7. Objeto:
**READEQUAÇÃO DE LAY OUT / REFORMA DO SUBSOLO PARA
LABORATÓRIOS DA FACULDADE DE PSCICOLOGIA SANTANA**

Ofício nº 16/2007/COMPAC.

PARECER DA COMISSÃO

PARECER TÉCNICO

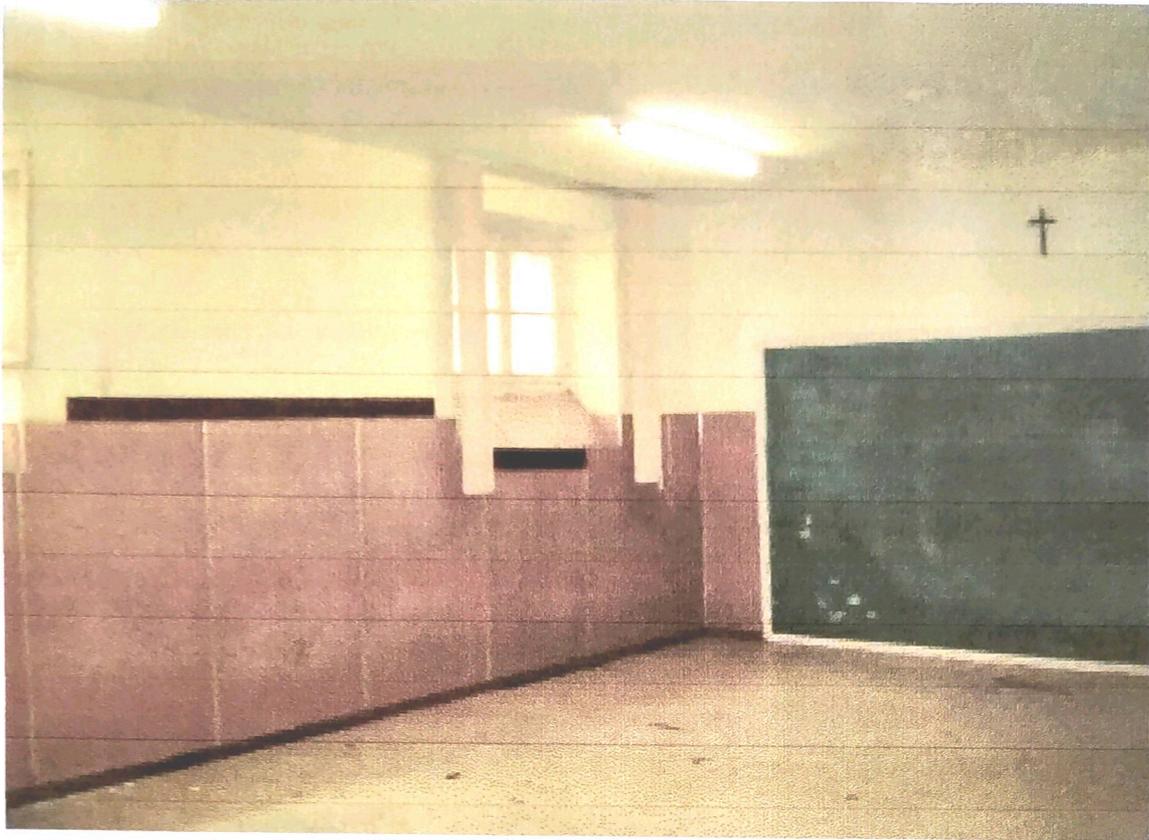
OUTRA SALA: também pouco iluminada

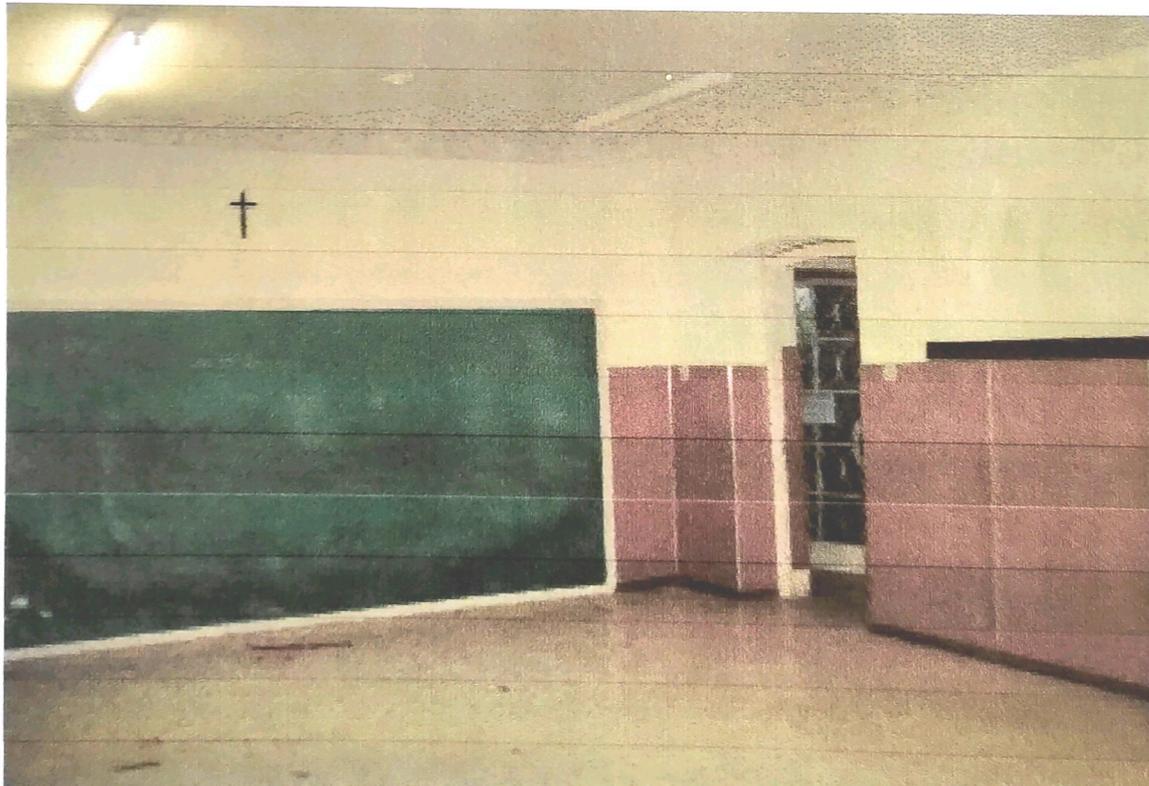
SALA: luminárias insuficientes: fora de norma

DETALHE CORRIMÃO e GUARDA CORPO

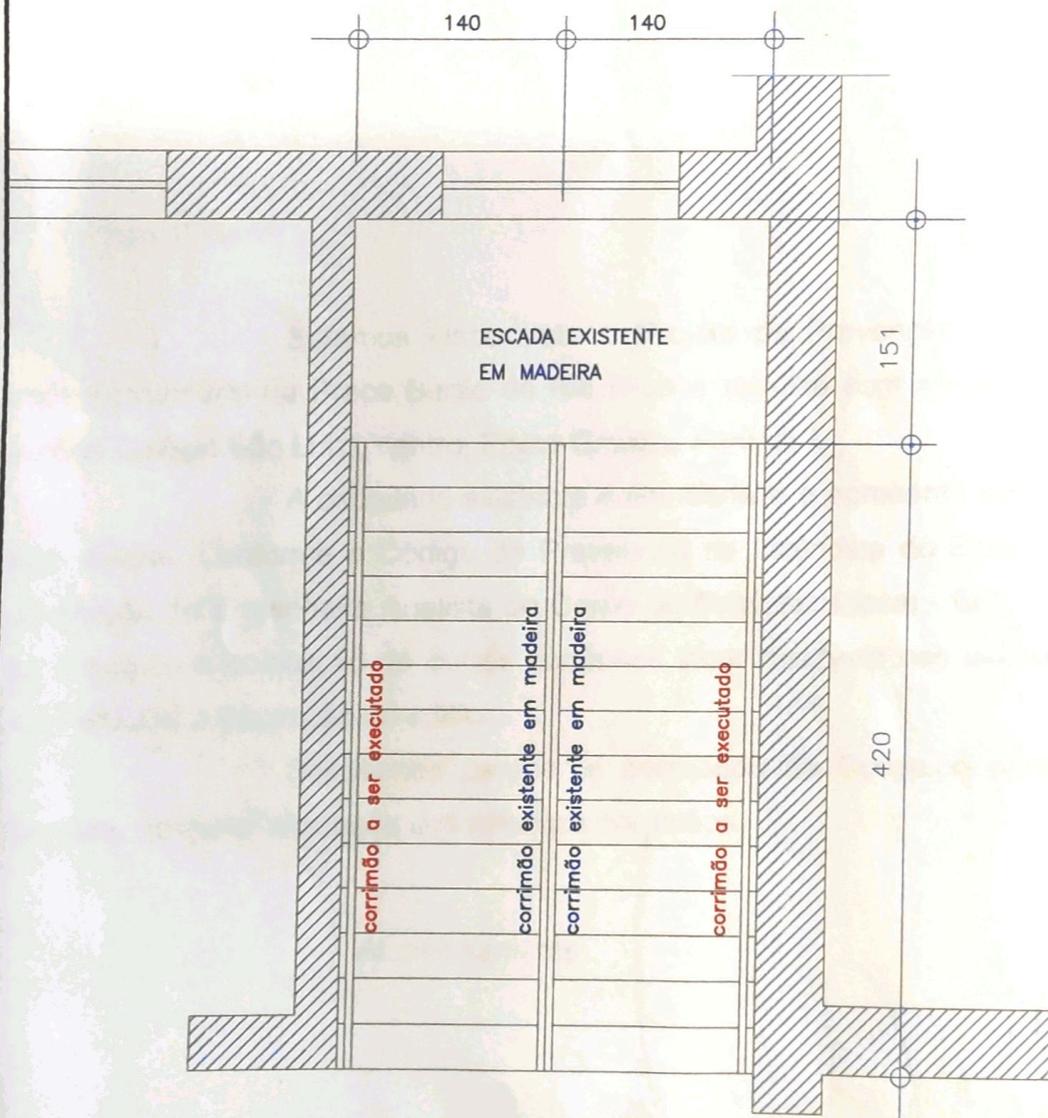
A escadaria existente é em madeira e apresenta somente corrimão no eixo central. Conforme o Código de Prevenção de Incêndios do Estado do Paraná e a orientação do Engenheiro Analista do Corpo de Bombeiros local - Eng. Gerson Carneiro, será exigido a colocação de outros corrimãos incombustíveis nas laterais da escadaria, para atender a ocupação do edifício.

Solicitamos parecer e permissão do Conselho para especificar no projeto e posterior execução dos referidos corrimãos.

Na oportunidade o conselho definiu que sejam confeccionados em madeira, seguindo os mesmos aspectos dos corrimãos já existentes, porém que sejam revestidos com material ignífugo.
